## Granskningsutlåtande

### Detaljplan för fastigheten Pallas 2 m.fl. (Eklundaskolan)

## Detaljplan för Pallas 2 m.fl. (Eklundaskolan), Örebro kommun

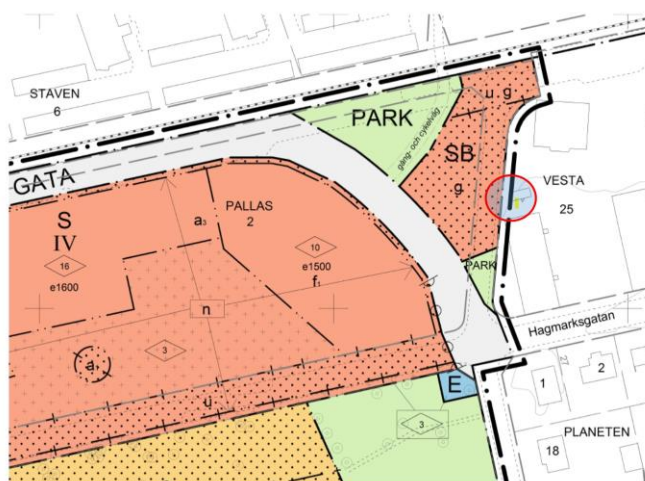
Utifrån planhandlingarna, inklusive de resultat som framgår av genomförd översiktlig miljöteknisk undersökning, anser Länsstyrelsen att det inte har påvisats att planerad markanvändning är lämplig med hänsyn till människors hälsa.

I handlingarna framgår att halten petroleumkolväten har ökat sedan förra undersökningen samt att källan till föroreningen är okänd. Länsstyrelsen anser att föroreningen behöver utredas närmare för att säkerställa att den inte riskerar att överskrida riktvärdet samt orsaka problem med inomhusluften i planerad byggnad i framtiden. Efter att granskningshandlingarna togs fram har Länsstyrelsen fått kännedom om att det kommer att göras ytterligare provtagning i grundvattnet, vilket Länsstyrelsen anser är bra.

Vad gäller höga halter av PAH så är det bra om de åtgärdas i samband med byggnationen av den nya skolan. Hur mycket jord som måste schaktas bort kan ev. besvaras efter den kompletterande provtagningen. Om inte, anser Länsstyrelsen att det kan vara bra med ytterligare provtagning för att avgränsa föroreningen.

Det har efter granskningen genomförts ytterligare provtagningar, både i befintliga grundvattenrör där petroleumkolväten uppmätts samt i fyra nya grundvattenrör, vid två olika provtillfällen för att säkerställa att nivåerna inte ökat och att inget åtgärdsbehov finns. Resultaten från båda provtagningstillfällena visar halter i samma nivåer som tidigare provtagningar d.v.s. under rekommenderade riktvärden för grundvatten med avseende på skydd för ånginträning i byggnader. De uppmätta nivåerna bedöms därför inte utgöra en hälsorisk med avseende på framtida exponering via inomhusluft vid byggnation och i dagsläget bedöms således inget åtgärdsbehov föreligga för petroleumföroreningen i grundvattnet.

De nya grundvattenrör som installerats uppströms de befintliga rören där föroreningen påträffats kan även vara kvar efter byggnationen för att möjliggöra framtida uppföljande kontroll av grundvattnet. Skulle halter över riktvärdena påträffas i framtiden ska en fördjupad utredning genomföras för bedömning av vilka åtgärder som behövs/är lämpliga. Det bedöms dock inte som troligt att halter över riktvärdena förekommer där den nya skolbebyggelsen ska placeras då de uppmätta halterna är så pass låga, men om det ändå skulle påträffas i framtiden bedömer fastighetsägaren att det utifrån projektets ekonomi är möjligt att bekosta utredning samt eventuella åtgärder. Den nya skolbebyggelsen ska byggas radontätt p.g.a. förhöjd radonhalt i marken i området, vilket också bedöms minska en eventuell risk för att gasavgång från ett förorenat grundvatten tar sig in i ovanliggande byggnad. Föroreningen som påträffats är dessutom överlagrad av lera vilket är ett tätt material som minskar risken för eventuell gasavgång från ett förorenat grundvatten i ovanliggande byggnad.

Den eventuella risken för ett problem med inomhusluften i planerad byggnad i framtiden anses utifrån ovanstående resonemang vara hanterad till den nivå att det bedöms som lämpligt att bygga skola på platsen.

Det har sedan granskningen även genomförts uppföljande markprovtagningar i tre provgropar på den aktuella ytan där PAH över nivåer för KM tidigare påträffats i ett prov. De uppföljande proverna uppvisar inte halter över KM och ytan bedöms därför inte vara förorenad av PAH då fyra av fem prover visar att nivåerna underskrider KM. Förekomsten som visades i ett av de första två proverna misstänks bero på små korn av intilliggande asfalt som har hamnat i gruset/sanden vid lek eller i samband med sopning av asfalten. Inget behov av åtgärder bedöms därför finnas. Om en förorening ändå skulle påträffas i ett senare skede bedöms det som tekniskt möjligt att hantera denna genom bl.a. schaktning i samband med byggnationen av idrottshallen, vilket även bedöms som genomförbart av fastighetsägaren sett till projektets ekonomi. Med anledning av att ett av fem provresultat ändå indikerat nivåer över KM görs bedömningen om att ha en administrativ bestämmelse (a3) om att marken ska saneras till riktvärden för känslig markanvändning innan startbesked ges på plankartan på berörda områden för att säkerställa en god miljö för skolbebyggelsen.

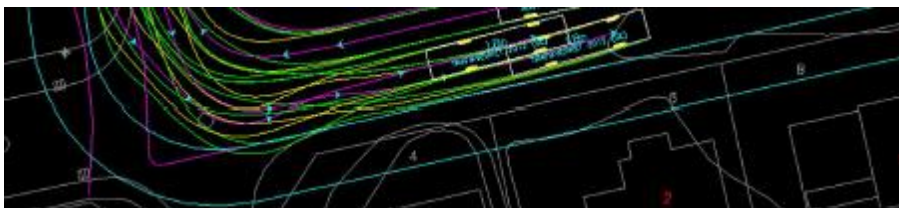
*1.3 Utredningen avslutas i korsningen och fortsätter inte vidare efter 90-graderssvängen, vi önskar att ni tillser att även svängen tillförs i en bullerutredning så att man får en tydlig bild av 90-graderssvängens inverkan?*

1.3. Planhandlingarna har kompletterats med detta.

*11 Förslag på alternativ utformning av planområdets nordöstra del*

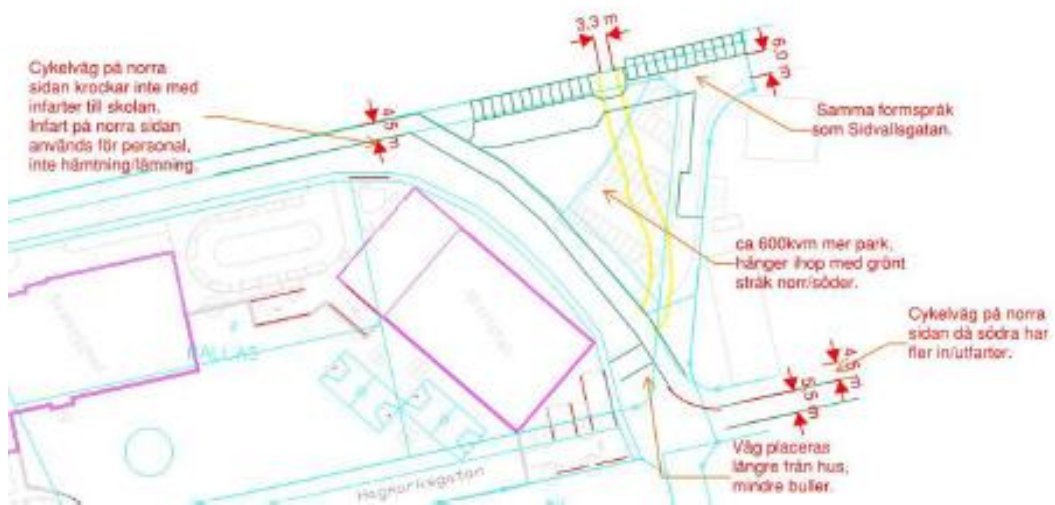
*Syftet med förslaget är att minska bullerpåverkan för våra boende samt utöka den nya grönytan med ca 600m<sup>2</sup>.*

11. Planförslaget har reviderats med en större yta parkmark framför Hagmarksgatan 7 för att minska påverkan på befintliga fastigheter. För att säkerställa åtkomst till Brf Vestas parkeringar och miljörum, utnyttja marken effektivt samt få en bra koppling för gång- och cykel utan att dessa trafikanter behöver passera mer än en bilväg bedömer Stadsbyggnad att det fortsatt är lämpligt att placera kvartersmarken på den föreslagna ytan. Dock med ovannämnda revidering.
